STUDER

Service Information

- Conversion instruction to UP-DATE KIT
SOFTWARE A820 Master 20,
TD 20, CAPST 23, No. 20.100.820.00
 - Umbauanleitung zu UP-SATZ SOFTWARE A820
MASTER 20, TD 20, CAPST. 23
Nr. 20.100.820.00
- SI 100/86 D/E

4. Serial Remote Controller
1.810.751.82 with layout
1.810.751.13

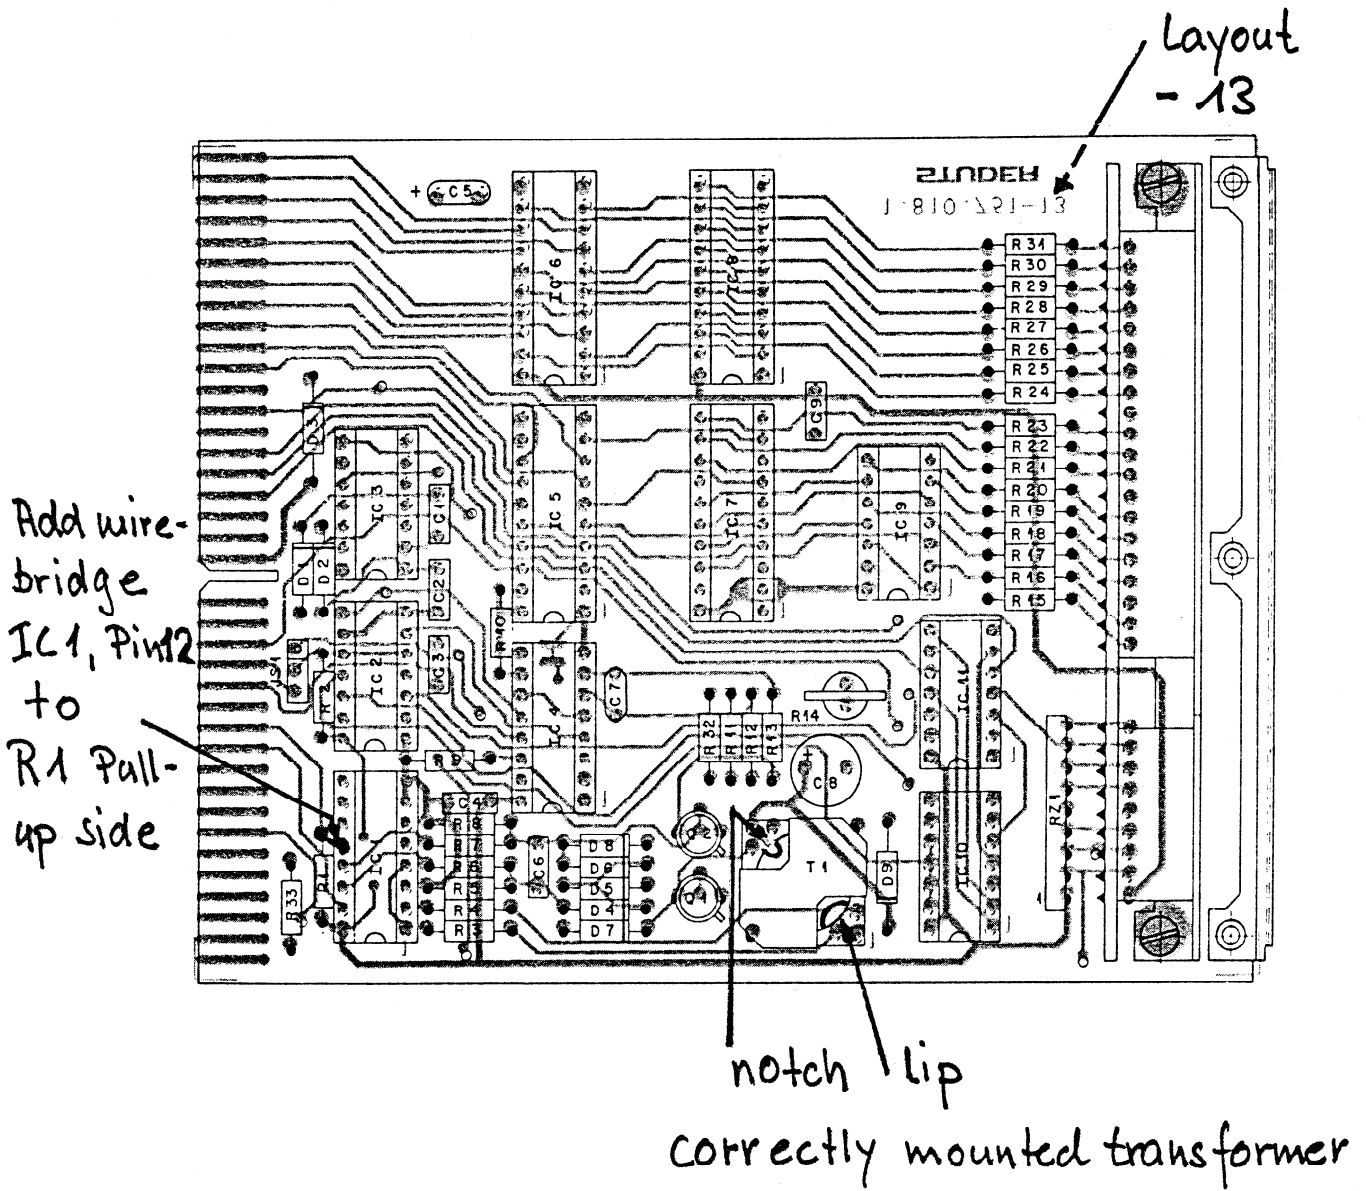
The above PCB or options which contain the above PCB delivered up to 15th Aug. 1986 (approx. 25 pcs) have the following fault. The parameter back-up on tape does not work because:

1. Transformer T1 is wrongly mounted. (180° turned).
2. Wirebridge on soldering side is missing, between IC1, PIN12 and R1, Pull up side.

Please correct faulty PCB's according to the attached drawings.
